Pratica Solo1: PARERE/2021/00091

**OGGETTO: “RADDOPPIO PONTE S. PIETRO – BERGAMO – MONTELLO”  
PROGETTO DEFINITIVO DELLA 1^ FASE – LOTTO 1: RADDOPPIO LINEA FERROVIARIA PONTE S.  
PIETRO – BERGAMO E SOPPRESSIONE PASSAGGI A LIVELLO (CUP J64H17000140001) – VARIANTE DI  
RADDOPPIO IN PROSSIMITA' DELLA CASINA POLARESCO  
APPROVAZIONE DEL PROGETTO DEFINITIVO AI SENSI DELL'ART. 4, COMMA 2, DEL D.L. N. 32/2019 –  
TRASMISSIONE PARERE DI COMPETENZA**

**Con la presente si esprime parere FAVOREVOLE al progetto definitivo proposto, evidenziando la necessità di accogliere e recepire le prescrizioni ed approfondimenti progettuali espressi in seguito, anche alla luce degli indirizzi espressi dall'Amministrazione Comunale.**

Figura 1: Figura 1: Tav. PS3 - ambito strategico 10: la cintura verde (stralcio: tiptologia dell'area verde) (PGT Bergamo 2010)

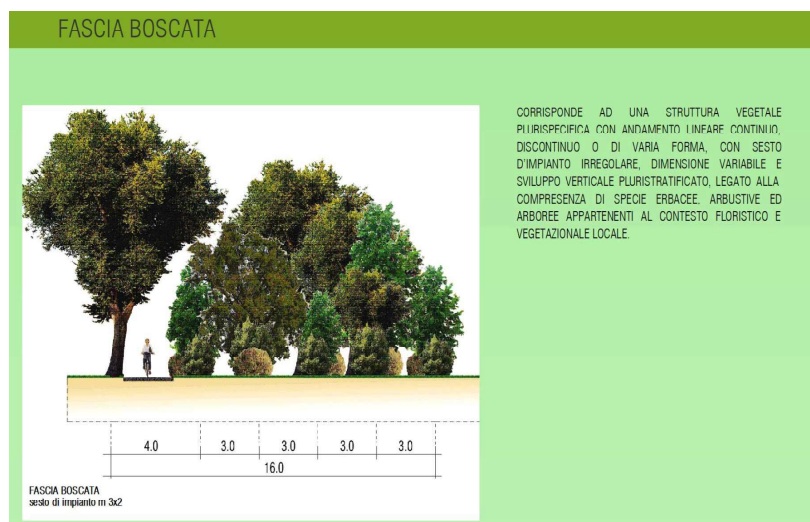
**Si comunica che l'intervento di variante di raddoppio ferroviario, con relative opere annesse e connesse, risulta conforme alla normativa urbanistica vigente dettata dal PGT approvato** con Delibera di Consiglio Comunale n. 86 del 14/05/2010, pubblicato sul B.U.R.L. n. 29 in data 21/07/2010 e successive modifiche ed integrazioni, a condizione che il progetto preveda adeguate ed ulteriori misure ed opere compensative tali da garantire:

- la realizzazione di fasce boscate lungo il nuovo tracciato ferroviario, secondo il modulo definito dalla tav. PS3 – la cintura verde (vedi figura 1);
- il ripristino e la realizzazione di filari arborati interessati dal progetto;

- il miglior inserimento paesistico dell'opere di derivazione idraulica e al miglioramento della dotazione arborea lungo il tratto delle rogge, favorendo interventi di recupero finalizzati alla difesa del suolo e della vegetazione e privilegiando la realizzazione di canali naturali evitando l'uso di materiali di tipo prefabbricato (scatolari);
- la mitigazione delle vasche di raccolta delle acque meteoriche tramite adeguate fasce verdi;
- la realizzazione di appositi varchi (connessioni ecologico-ambientali) tali da garantire il superamento della barriera infrastrutturale;

Figura 2: planimetria di progetto dell'AT\_e14 – nuovo polo ricettivo

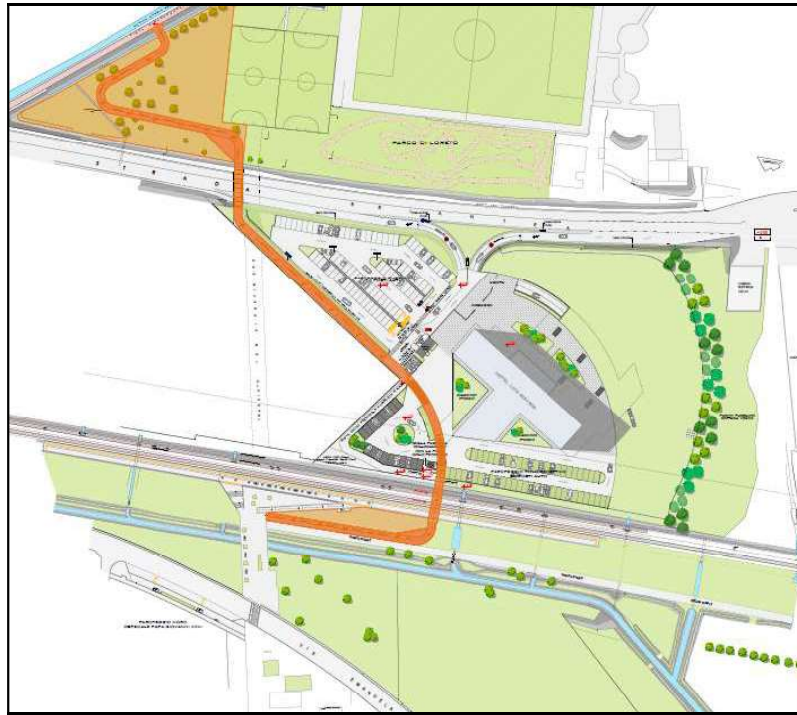
Non è presente nel progetto alcun riferimento all'impatto acustico su tale edificio; nello studio di mitigazione acustica non è altresì presente una verifica puntuale della necessità di interventi e non è prevista una barriera sul lato nord della ferrovia, verso tale area.

Si richiede pertanto l'estensione delle analisi e delle valutazioni in considerazione della nuova edificazione, per l'eventuale inserimento della barriera anche in lato nord al tracciato ferroviario in parola, verificando analiticamente l'efficacia di interventi nei confronti dei ricettori, fatto salvo analisi ulteriori che giustifichino scelte diverse. In tal senso si riporta uno stralcio dell'elaborato planivolumetrico di progetto in cui è visualizzabile la sagoma a T del previsto albergo (Figura 1).

Figura 3: area di via Nini da Fano/Cascina Polaresco

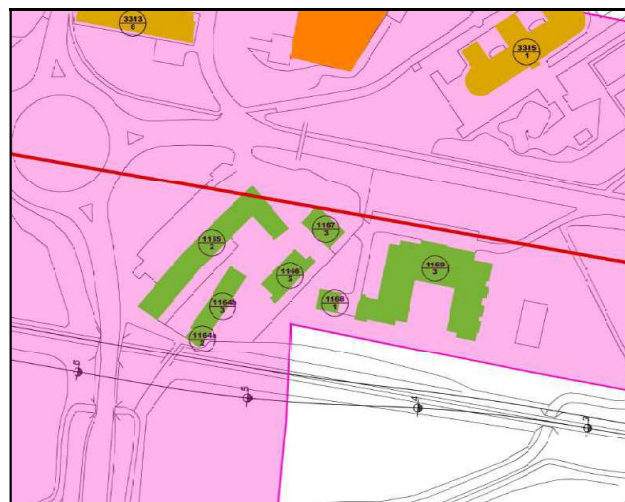
L'area in questione è occupata in parte dalla residenza "Cascina Polaresco" (edifici n. 1164, 1165, 1166, 1167) per cui nello Studio è esplicitata la non necessità di posa delle barriere visto il non superamento dei limiti diurno e notturno (probabilmente per effetto del dislivello, vista la vicinanza alla ferrovia).

L'edificio più a ovest dell'insediamento (1169 – Via Nini da Fano), già ospitante un istituto superiore, è oggi in fase di ristrutturazione ed il riuso ne prevede la destinazione scolastica (sede di locali dell'Università Bicocca/HPGXXIII), mentre nello studio progettuale l'edificio risulta considerato residenziale.

Dalla mappatura del livello diurno post operam post mitigazione, per l'edificio succitato risulta un livello di esposizione diurno fino a 60 dB(A) (esposizione post-mitigazione maggiore di quella ante-mitigazione probabilmente per la riflessione sulla barriera a sud), dunque superiore ai 50 dB(A) previsti per gli edifici scolastici.

Fatto salvo analisi ulteriori che giustificano scelte diverse, anche considerando la concorsualità con la sorgente stradale **si ritiene necessaria la previsione della barriera in lato nord al tracciato ferroviario in oggetto, verificandone analiticamente l'efficacia nei confronti dei recettori indicati.**
